Elektrische installaties op laagspanning en op zeer lage spanning (Boek 1 - KB 8/09/2019) - Algemene Directie Energie

📍 Plaats van het onderzoek: ASSENEDESTEENWEG 79 9060 ZELZATE België

📄 Aard onderzoek: Periodieke inspectie (Boek 1 6.5)

BESLUIT : NIET CONFORM

Bord

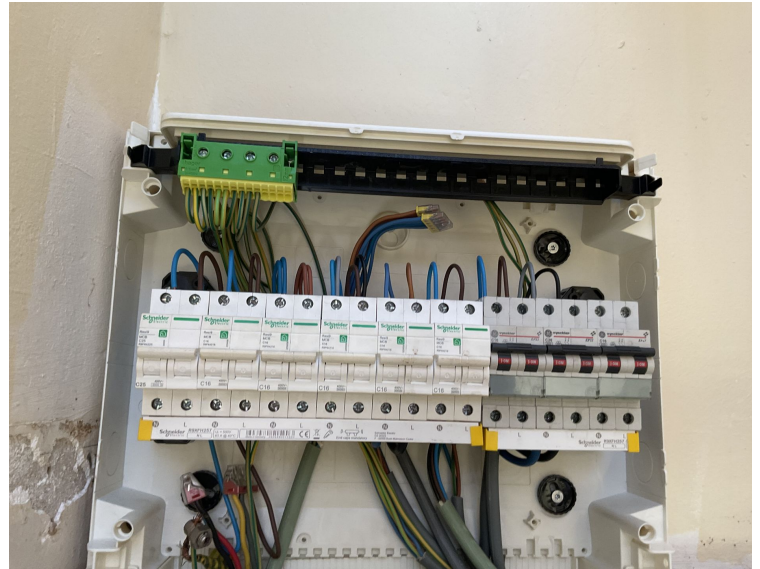
Categorie	Bewoordingen	Paragraaf
Schema's & administratief		
	Eendraadsschema('s) strookt niet met werkelijkheid	(L1 2.12 ; 2.13 ; 3.1.2.1; 9.1.1; 9.1.2)
	Situatieschema('s) strookt niet met werkelijkheid	L1: 3.1.2.; 9.1.1.; 9.1.2.
Elektrische kast(en)		
	De nominale spanning dient duidelijk vermeld te worden op een oordeelkundig gekozen plaats.	L1 3.1.3.3
	De toegankelijkheid van het schakelbord is te verbeteren.	L1: 5.3.5.1.; 5.1.5; L3: 5.3.5.1.
Metingen en tests		
	De continuïteit van de beschermingsgeleider(s) naar de aarde dient verzekerd te worden.	L1 4.2.3.2 , 4.2.4.3
Schema's & administratief		
	Situatieschema('s) van de installatie is (zijn) te voorzien.
